ACTA No. 190 de 2026

PROYECTO DENOMINADO “UPME 01 de 2013 (Subestación Norte 500 kV y Líneas de Transmisión Norte - Tequendama 500 kV y Norte Sogamoso 500 kV) – como primer refuerzo de red 500 kV del Área Oriental”

EXPEDIENTE LAV0033-00-2016

TITULAR DEL INSTRUMENTO DE MANEJO Y CONTROL AMBIENTAL: GRUPO ENERGÍA BOGOTÁ S.A. E.S.P.

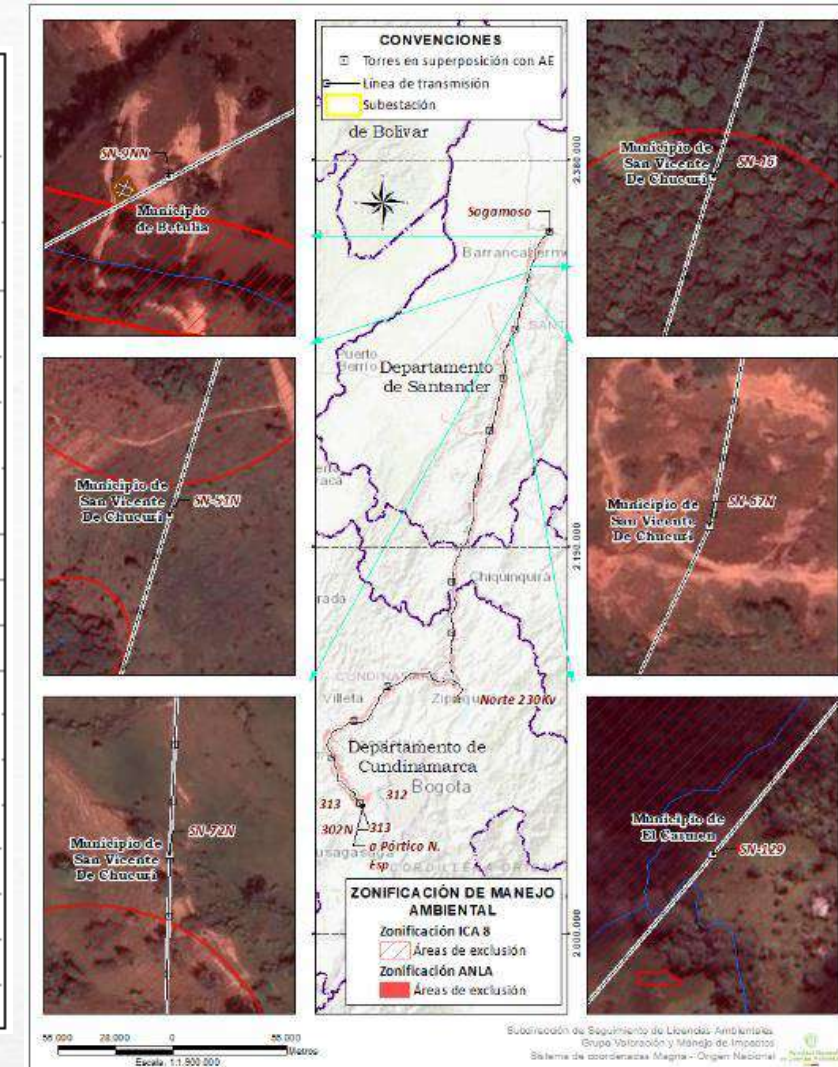
Elaborar un informe técnico aclaratorio que analice y justifique las inconsistencias espaciales identificadas en los Conceptos de Seguimiento Documental Espacial - SDE No. 53857 del 13 de noviembre de 2025 y SDE No. 55623 del 30 de marzo de 2026, en cumplimiento de los artículos segundo y sexto de la Resolución 1326 de 2020, modificada por la Resolución 865 de 2021, abordando los siguientes puntos:

TIPO_INFRA	ID_INFRA_P	Caracter	Observ	Coordenadas Magna Sirgas Origen Nacional		Fuente	
				Este	Norte		
Torre eléctrica	NT-107	Aprobada	Modificada (CM2) - Fuente: EIA información adicional	4870208	2121154	ANLA	ICA 8
Torre eléctrica	NT-114N	Cambio menor	Modificada (CCM7) - Fuente: Cambio menor 1	4867717	2120090	ANLA	ICA 8
Torre eléctrica	NT-120N	Cambio menor	Modificada (CCM5) - Fuente: Cambio menor 1	4866559	2118157	ANLA	ICA 8
Torre eléctrica	NT-126	Aprobada	Fuente: EIA información adicional	4865032	2115220		ICA 8
Torre eléctrica	NT-130NN	Cambio menor	Modificada (CM13) - Fuente: Cambio menor 3	4864522	2113881		ICA 8
Torre eléctrica	NT-144	Aprobada	Modificada (CM1) - Fuente: EIA información adicional	4861224	2108217	ANLA	ICA 8
Torre eléctrica	NT-149N	Cambio menor	Fuente: Cambio menor 1	4860136	2106012	ANLA	
Patas	NT-149N-A	Cambio menor	Fuente: Cambio menor 1	4860145	2106013	ANLA	
Patas	NT-149N-B	Cambio menor	Fuente: Cambio menor 1	4860137	2106004	ANLA

Patas	NT-149N-C	Cambio menor	Fuente: Cambio menor 1	4860129	2106011	ANLA	
Patas	NT-149N-D	Cambio menor	Fuente: Cambio menor 1	4860135	2106019	ANLA	
Torre eléctrica	NT-150N	Cambio menor	Fuente: Cambio menor 1	4859703	2105653	ANLA	
Patas	NT-152NN-B	Cambio menor	Fuente: Cambio menor 23	4858833	2104890	ANLA	
Patas	NT-152NN-C	Cambio menor	Fuente: Cambio menor 23	4858825	2104898	ANLA	
Torre eléctrica	NT-155A	Consulta cambio menor	Fuente: Consulta cambio menor 7	4856840	2104237		ICA 8
Patas	NT-155A-A	Consulta cambio menor	Fuente: Consulta cambio menor 7	4856848	2104230		ICA 8
Patas	NT-155A-B	Consulta cambio menor	Fuente: Consulta cambio menor 7	4856833	2104230		ICA 8

ARGUMENTO REQUERIMIENTO 22 (2 de 3)

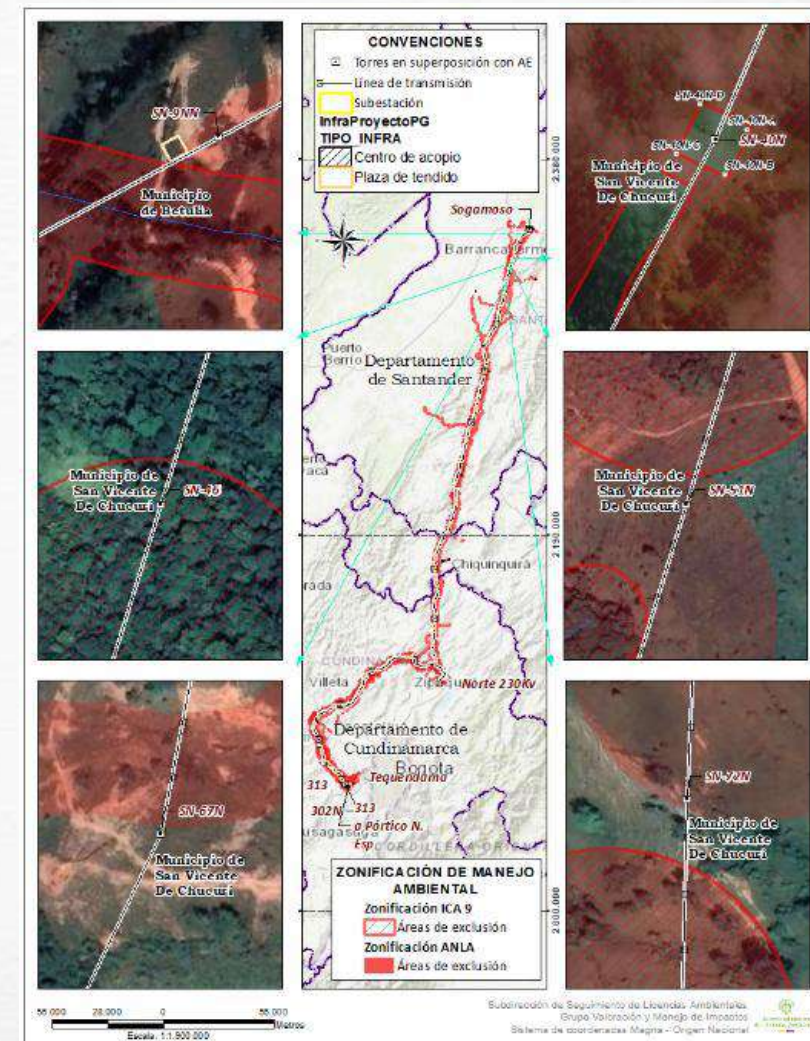
En el Concepto de Seguimiento Documental Espacial – SDE No. 55623 del 30 de marzo de 2026, correspondiente al periodo del ICA 9 (1 de julio a 31 de diciembre de 2025), se realizaron los siguientes hallazgos:

TIPO_INFRA	ID_INFRA_P	CARACTER	OBSERV_1	FUENTE ZMA	
				ANLA	ICA 9
Torre eléctrica	307	Modificación de Licencia	Modificación <u>Trazado Nueva</u> Esperanza	X	
Torre eléctrica	307A	Modificación de Licencia	Modificación <u>Trazado Nueva</u> Esperanza	X	
Torre eléctrica	308	Modificación de Licencia	Modificación <u>Trazado Nueva</u> Esperanza	X	
Teleféricos	Descarga NT-307A	Consulta cambio menor	Modificada (CCM22)	X	
Teleféricos	H2_NT-307A	Consulta cambio menor	Modificada (CCM22)	X	X
Torre eléctrica	308	Modificación de Licencia	Modificación <u>Trazado Nueva</u> Esperanza	X	
Teleféricos	Descarga NT-308	Consulta cambio menor	Modificada (CCM22)	X	
Teleféricos	H1_NT-307A	Consulta cambio menor	Modificada (CCM22)	X	X
Teleféricos	H1 NT-308	Consulta cambio menor	Modificada (CCM22)	X	X
Teleféricos	Despacho NT-307A	Consulta cambio menor	Modificada (CCM22)	X	X
Teleféricos	Despacho NT-308	Consulta cambio menor	Modificada (CCM22)	X

Teleféricos	Despacho NT-309	Consulta cambio menor	Modificada (CCM22)	X	X
Teleféricos	H1 NT-309	Consulta cambio menor	Modificada (CCM22)	X	X
Teleféricos	H2 NT-309	Consulta cambio menor	Modificada (CCM22)	X	
Teleféricos	Descarga NT-309	Consulta cambio menor	Modificada (CCM22)	X	
Torre eléctrica	309	Modificación de Licencia	Modificación <u>Trazado Nueva</u> Esperanza	X	
Teleféricos	H1 NT-310	Consulta cambio menor	Modificada (CCM22)	X	
Teleféricos	H2 NT-310	Consulta cambio menor	Modificada (CCM22)	X	
Teleféricos	H3 NT-310	Consulta cambio menor	Modificada (CCM22)	X	
Teleféricos	H4 NT-310	Consulta cambio menor	Modificada (CCM22)	X	
Teleféricos	Descarga NT-310	Consulta cambio menor	Modificada (CCM22)	X	
Torre eléctrica	310	Modificación de Licencia	Modificación <u>Trazado Nueva</u> Esperanza	X	
Torre eléctrica	Pórtico SE Tag	Aprobada	Fuente: EIA información adicional	X	
Torre eléctrica	313	Modificación de Licencia	Modificación <u>Trazado Nueva</u> Esperanza	X

Torre eléctrica	311	Modificación de Licencia	Modificación <u>Trazado Nueva</u> Esperanza	X	
Torre eléctrica	312	Modificación de Licencia	Modificación <u>Trazado Nueva</u> Esperanza	X	
Patás	NT-300NN-C	Cambio menor	Fuente: Cambio menor 34	X	
Patás	NT-300NN-B	Cambio menor	Fuente: Cambio menor 34	X	
Torre eléctrica	NT-300NN	Cambio menor	Fuente: Cambio menor 34	X

ARGUMENTO REQUERIMIENTO 22 (3 de 3)

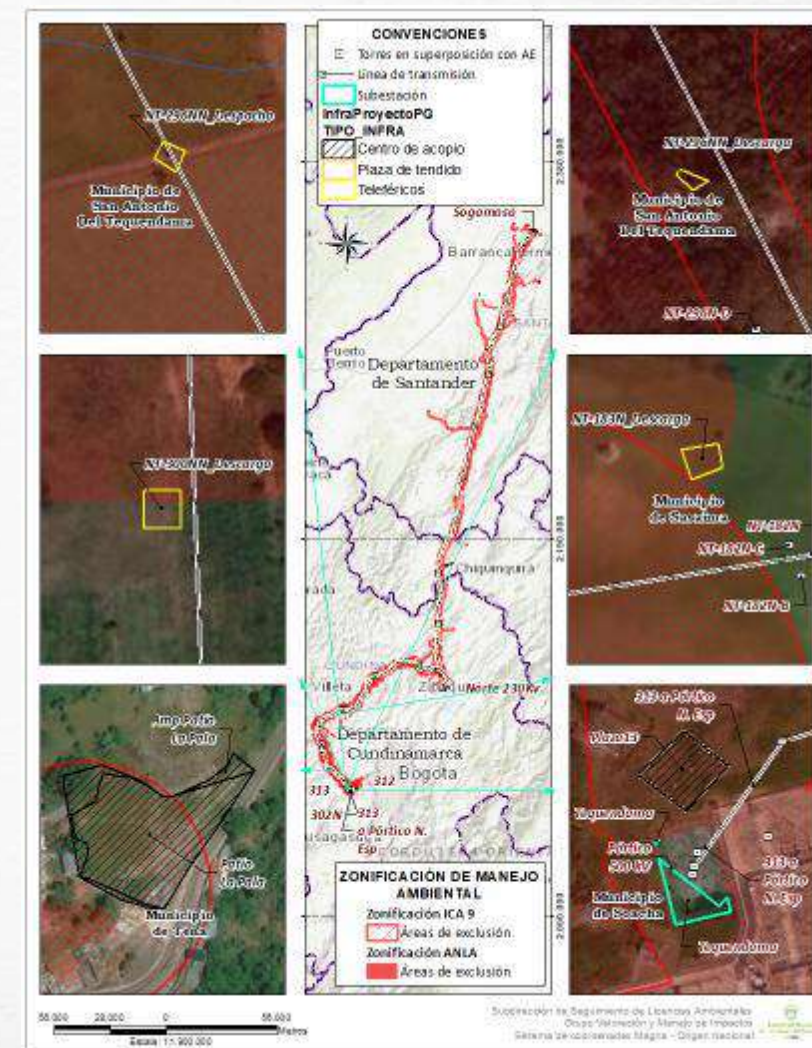
TIPO_INFRA	ID_INFRA_P	OBSERV_1	Fuente	
			ANLA	ICA9
Plaza de tendido	Plaza 76 - Tipo 1	Aprobada	X	X
Plaza de tendido	NT-295N-NT-296NN	Fuente: Cambio menor 41	X	X
Teleféricos	NT-295NN_Descacho	Fuente: Consulta cambio menor 26	X	X
Teleféricos	NT-295NN_Descarga	Fuente: Consulta cambio menor 26	X	
Teleféricos	NT-300NN_Descarga	Fuente: Consulta cambio menor 26	X	
Centro de acopio	13	Aprobado - San Vicente de Chucuri Menor Tipo 3 Centro de Acopio	X	
Centro de acopio	30	Aprobado - Tena Mayor Centro de Acopio	X	X
Centro de acopio	35	Aprobado - Bolívar Menor Tipo 3 Centro de Acopio	X	
Plaza de tendido	Plaza 27 - Tipo 1	Aprobada	X	X
Plaza de tendido	Plaza 31 - Tipo 1	Aprobada	X	X
Plaza de tendido	Plaza 46 - Tipo 1	Aprobada	X	X
Plaza de tendido	Plaza 40 - Tipo 1	Aprobada	X	X
Plaza de tendido	Plaza 58 - Tipo 1	Aprobada	X	X
Plaza de tendido	Plaza 72 - Tipo 1	Aprobada	X	X
Plaza de tendido	Plaza 48 - Tipo 1	Aprobada	X	X

Plaza de tendido	Plaza 21 - Tipo 3	Aprobada	X	
Plaza de tendido	Plaza 20 - Tipo 1	Aprobada	X	
Plaza de tendido	Plaza 34 - Tipo 1	Aprobada	X	X
Plaza de tendido	Plaza 35 - Tipo 1	Aprobada	X	X
Plaza de tendido	Plaza 38 - Tipo 1	Aprobada	X	X
Plaza de tendido	Plaza 43 - Tipo 1	Aprobada	X	X
Plaza de tendido	Plaza 44 - Tipo 1	Aprobada	X	
Plaza de tendido	Plaza 60 - Tipo 1	Aprobada	X	X
Plaza de tendido	Plaza 70 - Tipo 1	Aprobada	X	X
Plaza de tendido	Plaza 71 - Tipo 1	Aprobada	X	X
Plaza de tendido	Plaza 73 - Tipo 1	Aprobada	X	X
Plaza de tendido	Plaza 24 - Tipo 3	Aprobada	X	
Plaza de tendido	Plaza 28 - Tipo 1	Aprobada	X	X
Plaza de tendido	Plaza 30 - Tipo 1	Aprobada	X	X
Plaza de tendido	Plaza 15 - Tipo 2	Aprobada	X	X
Plaza de tendido	Plaza 38.1 - Tipo 1	Aprobada	X	
Plaza de tendido	Plaza 19.1 - Tipo 1	Aprobada	X	
Plaza de tendido	Plaza 32.1 - Tipo 1	Aprobada	X	X
Plaza de tendido	Plaza1N	Modificación de Licencia	X

Predios propuestos en Briceño (Boyacá)

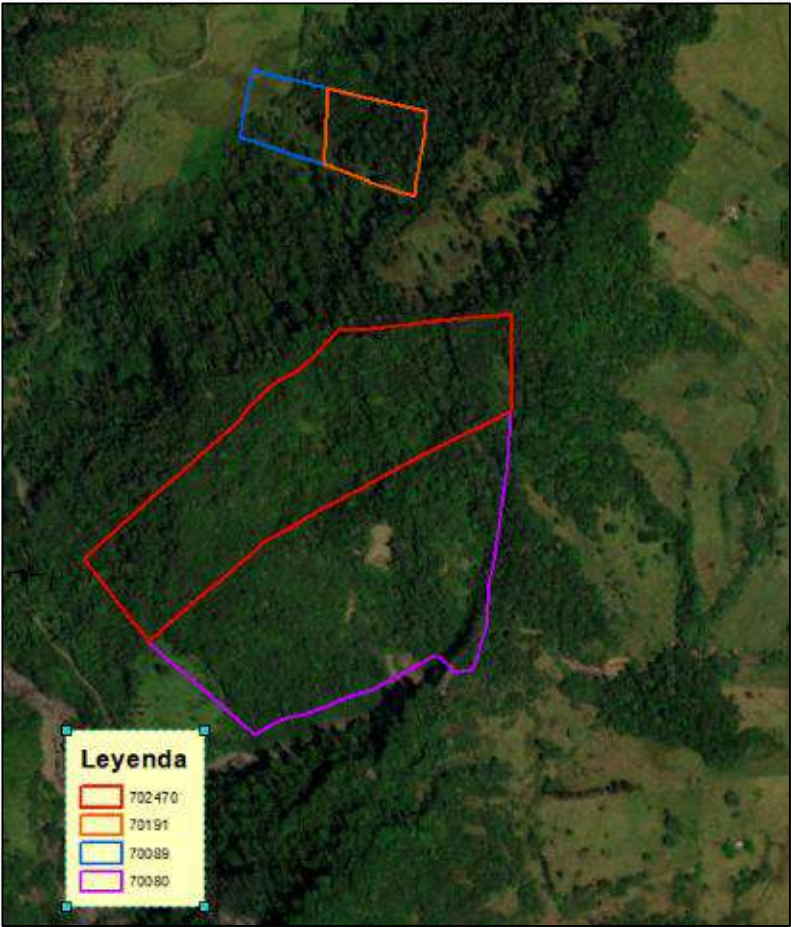
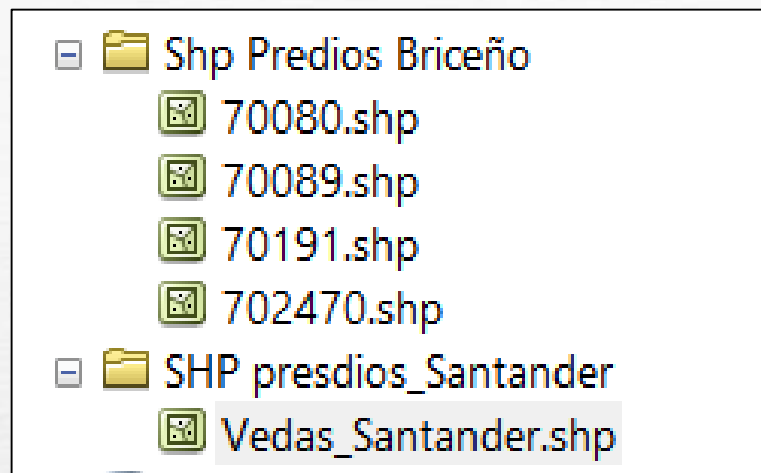
En relación con la aprobación por parte de los propietarios o administradores del predio, la sociedad, presentó un acta de socialización del proyecto con representantes de la Alcaldía de Briceño- Boyacá. Sin embargo, esta no se considera un pronunciamiento oficial por parte de esta Autoridad Local, respecto a la ejecución de la obligación de rehabilitación ecológica para la generación de hábitat para especies no vasculares en veda. En este punto se aclara, que esta obligación es diferente al Plan de Compensación del medio biótico.

Predios Bella Vista 1, Bella Vista 2, Bella Vista 3

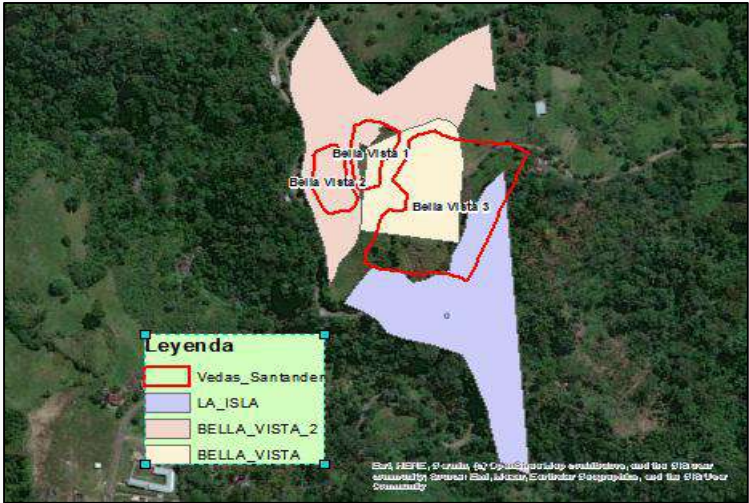
-Predios Bella Vista 1, Bella Vista 2, Bella Vista 3: se identificó que estas áreas, se sobreponen con las áreas propuestas para implementar el programa de recuperación de la especie abarco (*Cariniana pyriformis*) (en dicha propuesta el Predio Bella Vista 3, se identificó como La Isla), las cuales se evaluaron mediante el concepto técnico 10781 del 28 de noviembre de 2025, acogido mediante Acta 945 del 28 de noviembre de 2025, se encuentran en trámite de aprobación mediante acto administrativo.

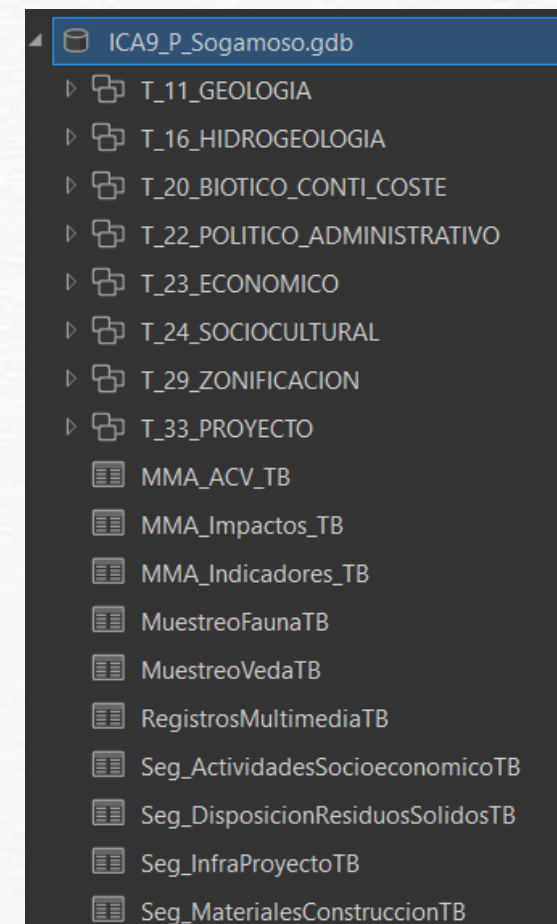
Mediante los radicados ANLA 20266200155592 del 5 de febrero de 2026 y 20266200153332 del 5 de febrero de 2026 la Sociedad informó que, en el mes de diciembre de 2025, se inició la implementación de las acciones de rehabilitación ecológica del componente biótico del proyecto UPME-01-2013, en el predio ubicado dentro del resguardo indígena Muisca de Cota - Cundinamarca, en el sector del Valle del Abra.

Sin embargo, una vez se validó el contenido geográfico de los radicados previamente mencionados, se evidenció que estos carecen de datos cartográficos relacionados con el plan de compensación del componente biótico.
